Modifications réglementaires concernant un nouveau développement résidentiel à l'ouest de la rue de la Griotte

Règlement modifiant le Règlement de l'Arrondissement des Rivières sur l'urbanisme relativement aux zones 21617Ra et 21624Hc, R.C.A.2V.Q. 376

Consultation écrite

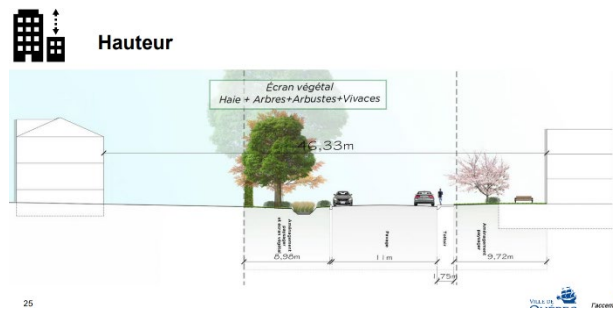
Intervention 9 - Une résidente de la rue de la Griotte s'inquiète pour son intimité et celle de ses voisins, dont les piscines à l'arrière seraient exposées à la vue des futures habitations. Elle souhaite qu'une haie de cèdres mature soit aménagée sur la bande médiane afin d'assurer une meilleure intimité.

Intervention 19 - Un citoyen soumet un commentaire pour mettre en lumière la situation de ses amis qui habitent la rue de la Griotte. Ceux-ci se sont informés du zonage au moment de l'achat de leur maison. Le changement de zonage les pousse à quitter car l'immeuble de plusieurs étages ne leur permettra pas de garder un minimum d'intimité dans leur cour.

Réponse de la Ville aux interventions 9 et 19 : La [diapositive 50 de la présentation](#) faite lors de l'assemblée publique illustre qu'un écran végétal constitué d'une haie, d'arbres, d'arbustes et de vivaces est prévu. Cet écran végétal aura une largeur de près de 9m (8,98m) et serait situé entre la future rue et les maisons existantes du nord de la rue de la Griotte. La réglementation actuelle exige un minimum de 3 m, donc, l'écran visuel sera grandement bonifié dans le projet proposé.
